OGGETTO:	[ID: 11161] – WEB-VIA-FER-VIAVIAF00000004 - Impianto per la produzione di energia elettrica da fonte <b>eolica</b> ubicato nei comuni di <b>Sassoferrato (AN) e Fabriano (AN)</b> , denominato “ <b>Monte Miesola</b> ”, di potenza complessiva pari a 47,6 MW. Procedimento di VIA/PNIEC. Proponente: Fri-El S.p.A.
----------	---

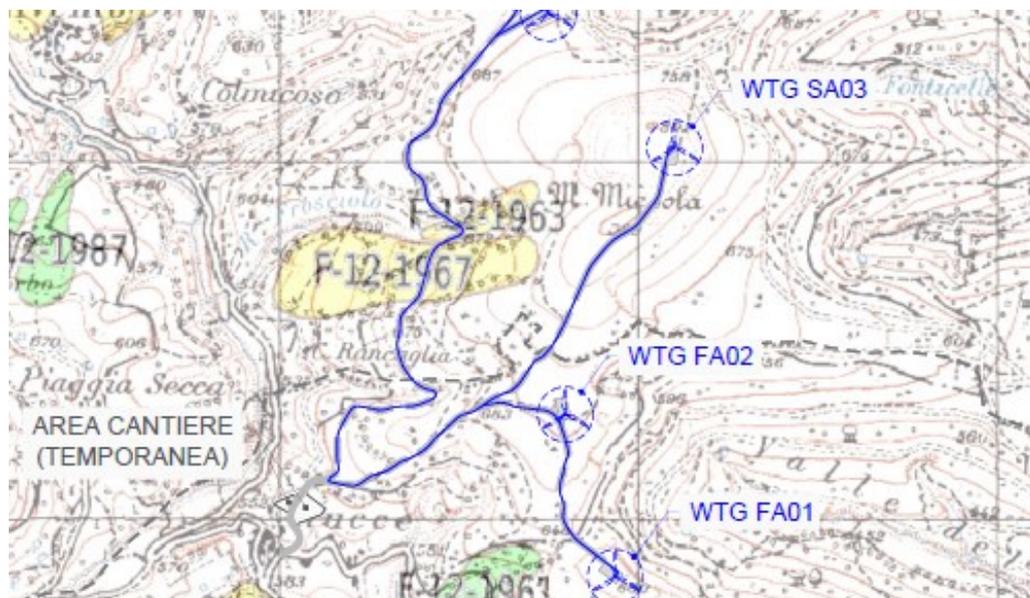
La carta geomorfologica citata in relazione sovrappone il progetto e le opere di opere di connessione ed infrastrutture con la cartografia IFFI

Dalla carta denominata “SCREENING DEI VINCOLI ADB” emerge al contrario che una parte del cavidotto in MT attraversa 2 frane cartografate nel PAI Marche con i cod. F-12- 1967 (P3 -R2) e F-12-1963 (P2 -R2)

Per consentire a questa Autorità di esprimere il parere di competenza è necessario produrre, relativamente all'interferenza del cavidotto con il dissesto identificato con cod. F- 12- 1967 (P3- R2), un apposito studio redatto ai sensi dell'art. 12, comma 3, lett. j) delle N.A. del PAI dei bacini marchigiani.

Si prescrive inoltre che, relativamente ad entrambe le interferenze con i dissesti PAI F-12-1967 (P3 -R2) e F-12-1963 (P2 -R2), venga prodotta per la tenuta agli atti del procedimento di autorizzazione, in quanto elaborato da allegarsi al progetto di intervento, la “verifica tecnica” prevista dall'art. 12, comma 5, delle N.A del PAI Marche, da eseguirsi secondo le norme ordinarie da tecnici abilitati che se ne assumono la responsabilità professionale.
